OFICIO ELECTRÓNICO

ORD. N° : 303
ANT. : PROYECTO DE DISEÑO DE CALZADAS, ESCALERAS, MUROS Y/O VEREDAS PARA DIVERSOS SECTORES DE LA CIUDAD DE ANTOFAGASTA, DEL PASAJE CARLOS ALVARADO, DESDE PEINE HASTA CRISTÓBAL COLÓN, ANTOFAGASTA.
MAT. : ENVÍA OBSERVACIONES A PROYECTO DE DISEÑO DE CALZADAS, ESCALERAS, MUROS Y/O VEREDAS PARA DIVERSOS SECTORES DE LA CIUDAD DE ANTOFAGASTA, DEL PASAJE CARLOS ALVARADO, DESDE PEINE HASTA CRISTÓBAL COLÓN, ANTOFAGASTA.
ADJ. : No Hay

Antofagasta, 30 enero 2026

En relación con el proyecto de pavimentación participativa, comunico a usted las siguientes observaciones:

BASE

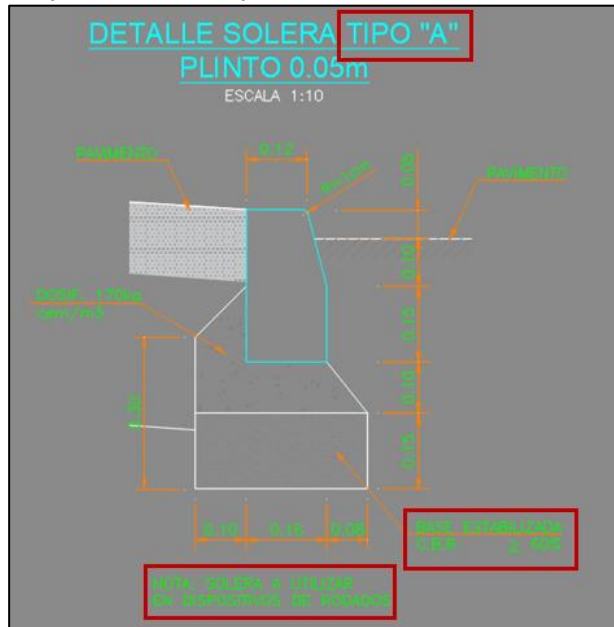
4.3.2. Corregir nota 2, indicar Base Granular.

4.3.3. Corregir "base estabilizada" en Perfil tipo 1 e incorporar mejoramiento por SST elevadas.

4.4. Perfil transversal

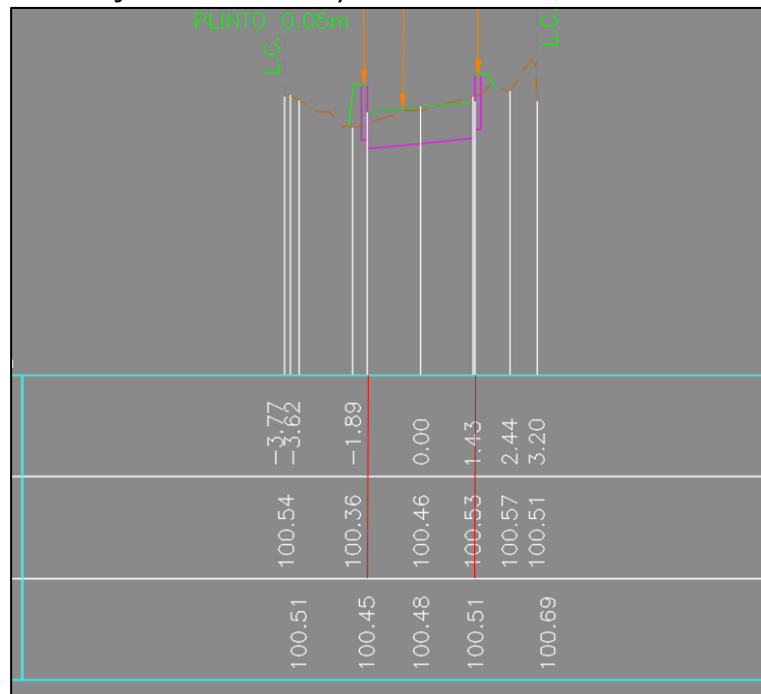
- 4.4.1. La relación H:V no cumple con la relación 1:10
- 4.4.2. Incorporar movimiento de tierra en extremo derecho de la "guitarra" de cada perfil.
- 4.4.3. Indicar claramente cuál es la cota de terreno y cuál es la cota de rasante.
- 4.4.4. Indicar cotas de eje de la calzada y ambos extremos de la misma.

4.5. Aguas Lluvias

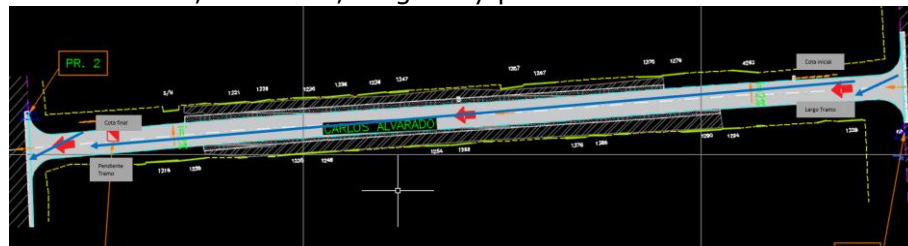
- 4.5.1. Indicar cota inicial, cota final, longitud y pendiente de cada tramo.
